## **MEMOIRE EN REPONSE**

**Relatif au dossier de Demande d'Autorisation d'Exploiter  
Installations Classées du Parc Eolien de la Crémière**

**Parc Eolien de la Crémière SAS  
67 Boulevard Haussmann  
75008 PARIS**

Figure 3: Riencourt-lès-Cagnicourt – Ceinture arborée et vues sur les projets de la Crémère et des Vents de l'Artois

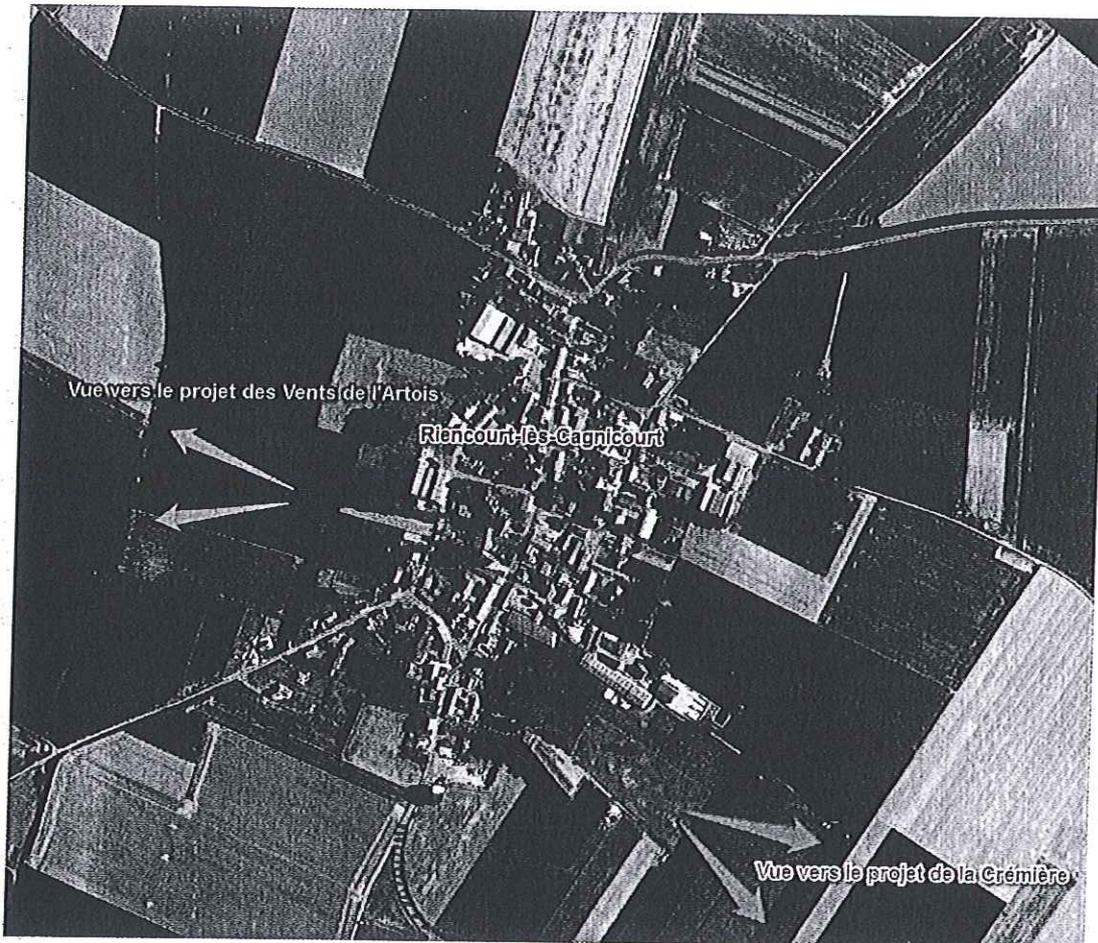
De même que pour Bullecourt, un certain nombre de craintes ont été formulées quant à l’encerclement de la commune de Riencourt-lès-Cagnicourt du fait de l’implantation du projet éolien de la Crémière au regard des autres parcs construits ou dernièrement acceptés.

(500m). Comme on le voit d'ailleurs sur les photomontages n°4 et n°5 du carnet de photomontage (pages 38 à 45 du carnet), le parc éolien n'écrase pas le paysage (les autres éléments présents apparaissent plus grands que les éoliennes) et l'implantation des éoliennes en ligne est lisible et vient structurer le paysage. Aussi, comme on le voit sur le photomontage n°4 (pages 38 à 41), les arbres pourront à cette distance masquer la vue sur le parc éolien. D'ailleurs sur Riencourt-lès-Cagnicourt, notamment au niveau des habitations les plus proches du projet, une ceinture arborée est présente régulièrement autour du village, diminuant les vues directes sur le projet éolien (cf. figure 3 ci-dessous).

Cependant, pour répondre au questionnement des habitants de Riencourt-lès-Cagnicourt, comme sur Bullecourt, les positions de ces deux projets sont opposées. Le projet des Vents de l'Artois est à l'Est de la commune de Riencourt-lès-Cagnicourt alors que le projet éolien de la Crémère est situé au Sud-Ouest de la

commune. Les observateurs ou habitants de Riencourt-lès-Cagnicourt n'auront pas une vue direct sur ces deux projets en même temps ce qui ne créera pas ainsi de sensation d'encerclement (comme expliqué plus haut). De plus, les deux projets étant situés à distance de la commune (1,5 km environ pour le projet des Vents de l'Artois et 1,3 km pour le projet de la Crémière), l'impact sur le bourg de Riencourt-lès-Cagnicourt peut être défini comme modéré.

### **Concernant le mémorial « Bullecourt Digger »:**

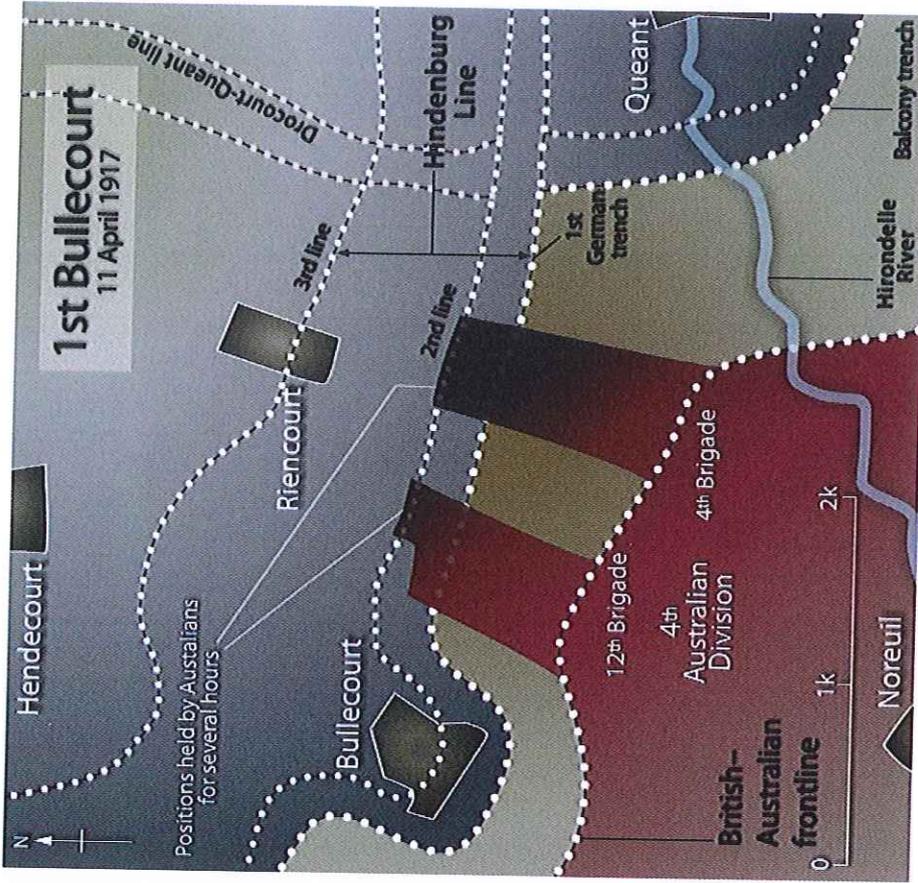
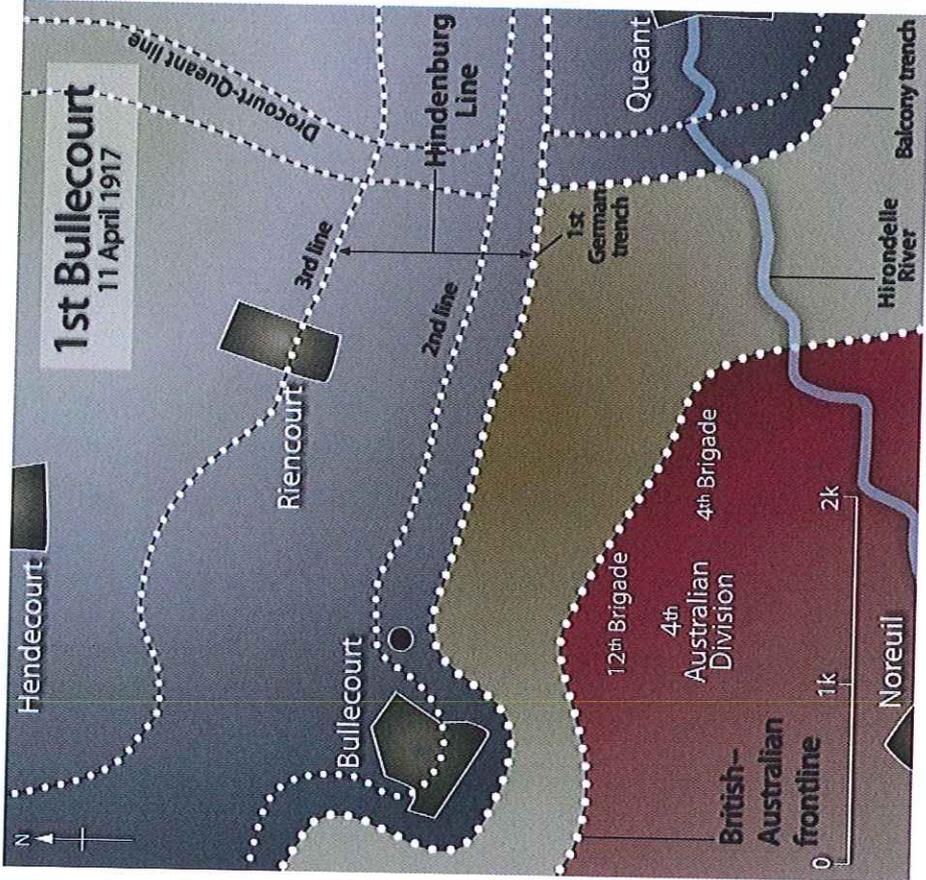
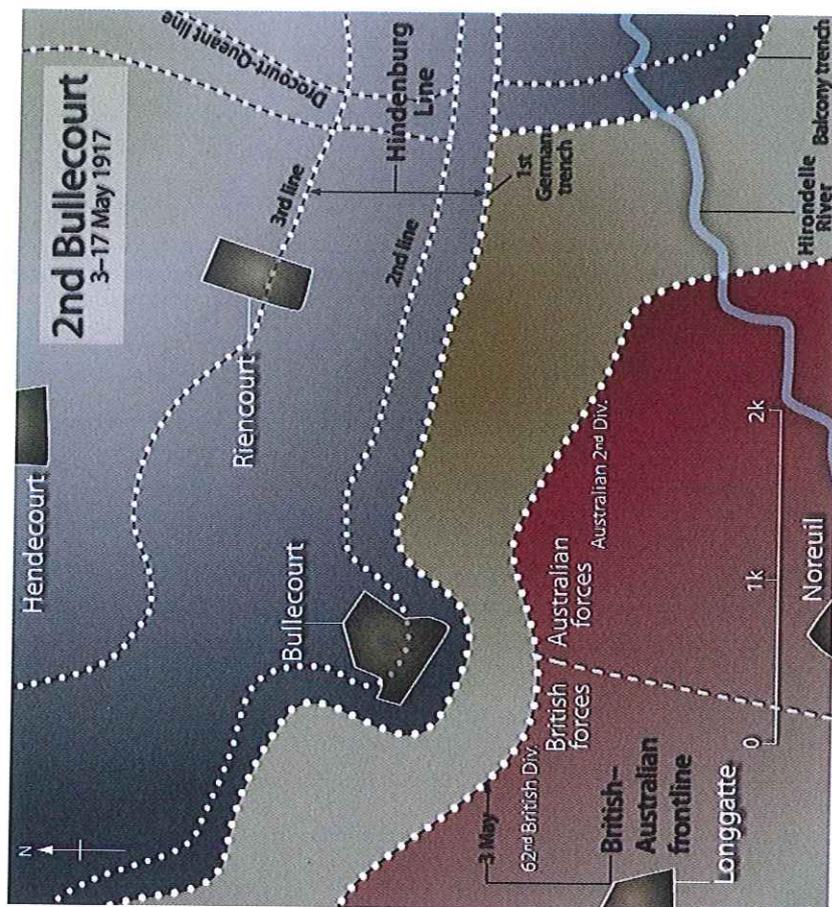
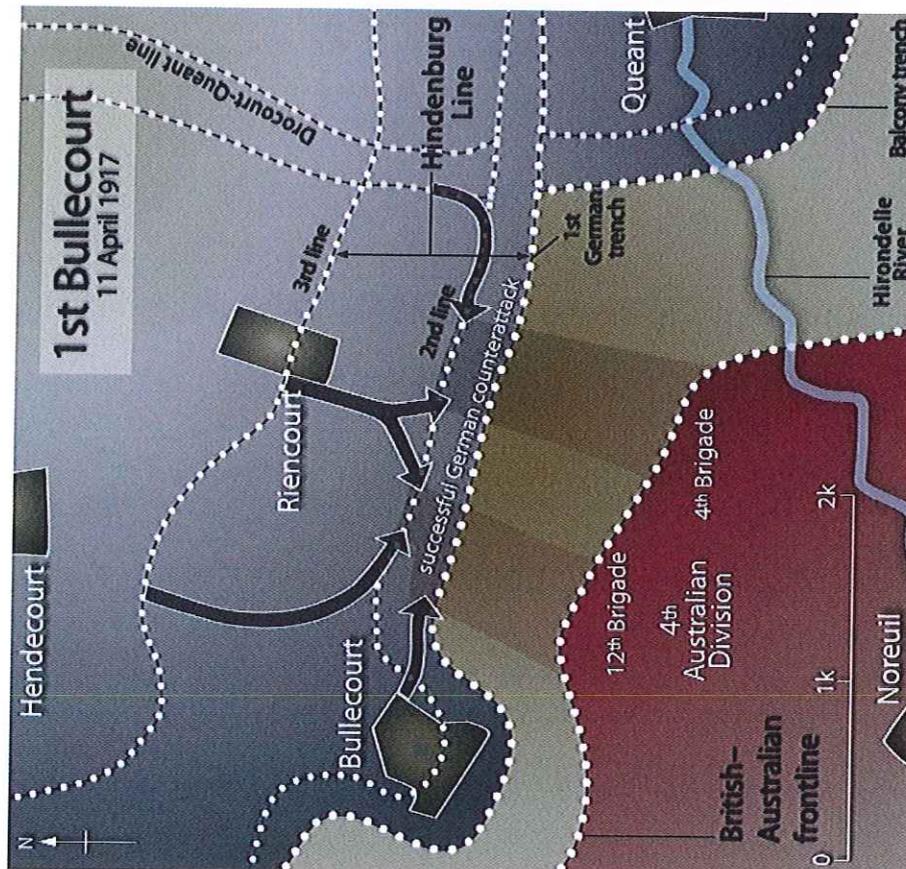
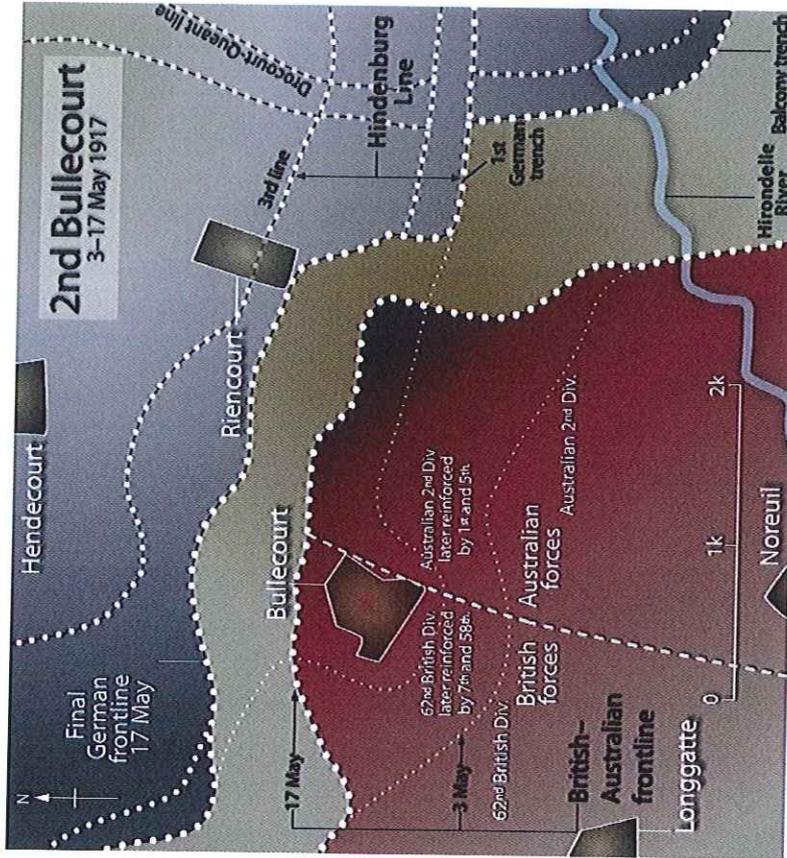
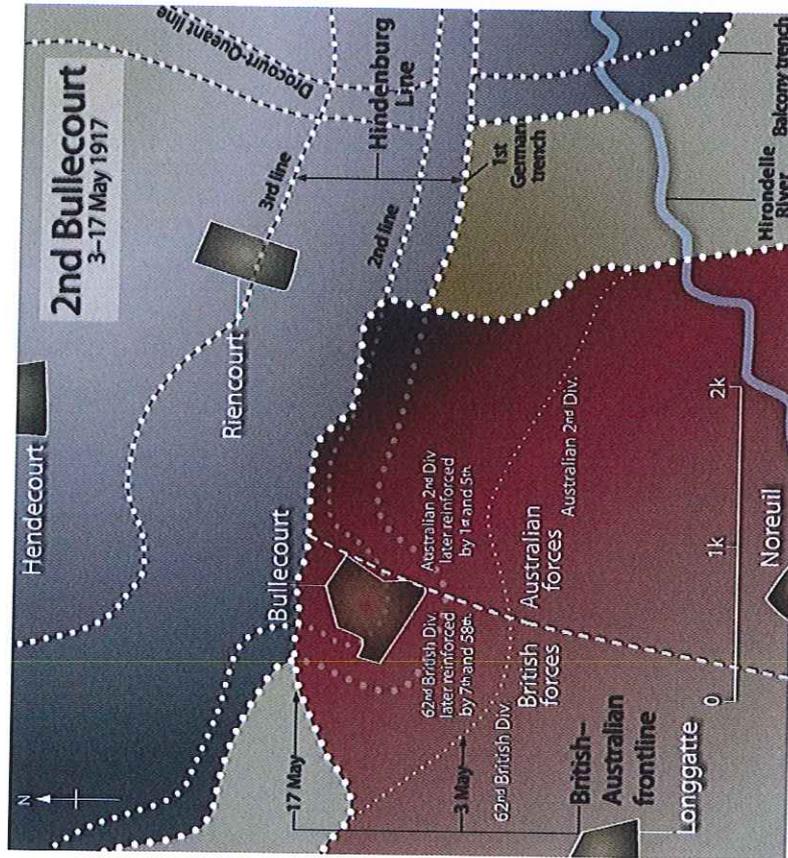
contributions à l'enquête publique (cf. contributions de M. Manteuffel, M. et Mme Alisse, M. et Mme Hainaut) formulent la crainte que le projet éolien de la Crémière impacte de façon significative ce mémorial. De façon à répondre à cette crainte, nous avons demandé au bureau d'étude paysager (Jacquel & Chatillon) ayant travaillé sur l'étude paysagère du dossier d'apporter des éléments permettant de juger de l'impact et de la visibilité du projet depuis ce lieu (cf. annexe 1, jointe à ce mémoire). Comme on peut le voir sur le photomontage présenté dans la note jointe à ce mémoire, depuis le mémorial, aucune visibilité n'est à attendre sur le projet éolien. Néanmoins, depuis les haies, côté opposé au projet éolien et selon la hauteur de la végétation de l'autre côté, il sera peut être possible d'apercevoir l'extrémité des pales d'une éolienne (la plus proche). On peut remarquer aussi que le projet éolien n'est pas dans l'axe de la statue du « Digger ».

En résumé, au vu des photomontages joints en annexe qui permettent de conclure à une absence voire une très faible visibilité (depuis certaines extrémités du mémorial) sur le projet, on peut juger que le mémorial n'est pas impacté défavorablement par le projet éolien. Par extension, l'impact sur la cérémonie de l'ANZAC Day peut être jugé de très faible à nul.

Le parc éolien sera visible depuis l'extérieur du mémorial mais on peut voir que l'implantation en ligne du projet est lisible et les éoliennes, à plus de 2 km ne seront pas trop prégnantes dans le paysage. Depuis l'extérieur du mémorial, seuls les drapeaux pourront être en covisibilité avec les éoliennes puisque la statue est entourée d'arbres qui la masquent.
